OGGETTO: Osservazione al Progetto delle vasche di laminazione del torrente Seveso in Comune di Senago (MI) - **Codice: VIA1043-RL** - entro il giorno 23 gennaio 2015 – **[V.I.A. Regionale] mitt. Galetti Eugenio (M5S Senago)**

Argomento: >> **Osservazione alla VIA – Vasche di laminazione a Senago** <<

Figura 52 – Andamento dei livelli piezometrici per il piezometro realizzato presso le vasche

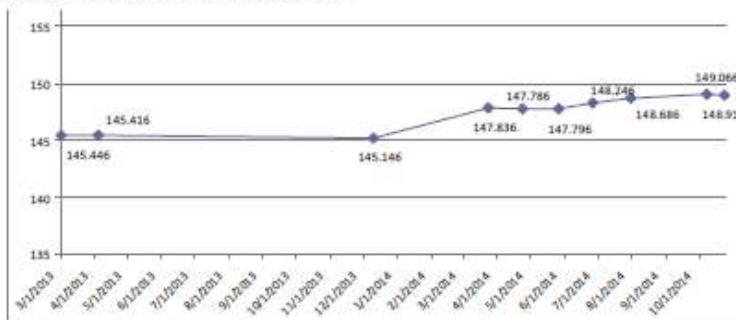
Il grafico mostra chiaramente la risalita della falda, già evidenziata nei grafici precedenti, tra la fine del 2013 e l’inizio del 2014, con un dislivello superiore a 2 metri.

I valori massimo sono quelli relativi alle misure di ottobre 2014, con una quota piezometrica di circa 149 m. s.l.m.

La quota piezometrica attuale si attesta quindi verso il limite superiore delle oscillazioni subite dalla falda a partire dal 1975.

Il fondo delle vasche (settore 2 e 3) si attesta a quota 146 m. s.l.m., quindi circa 3 m al di sotto dell’attuale livello della falda.

1. che sia evitata intersezione tra la vasca e le acque di falda, per evitare la possibilità che le acque luride del Seveso contaminino le acque di falda, con un evidente maggiore sicurezza ambientale e ingente risparmio di risorse.
2. che l'Amministrazione Regionale organizzi al più presto un incontro pubblico sul territorio di Senago/Bollate illustrando l'opera e coinvolgendo i cittadini.
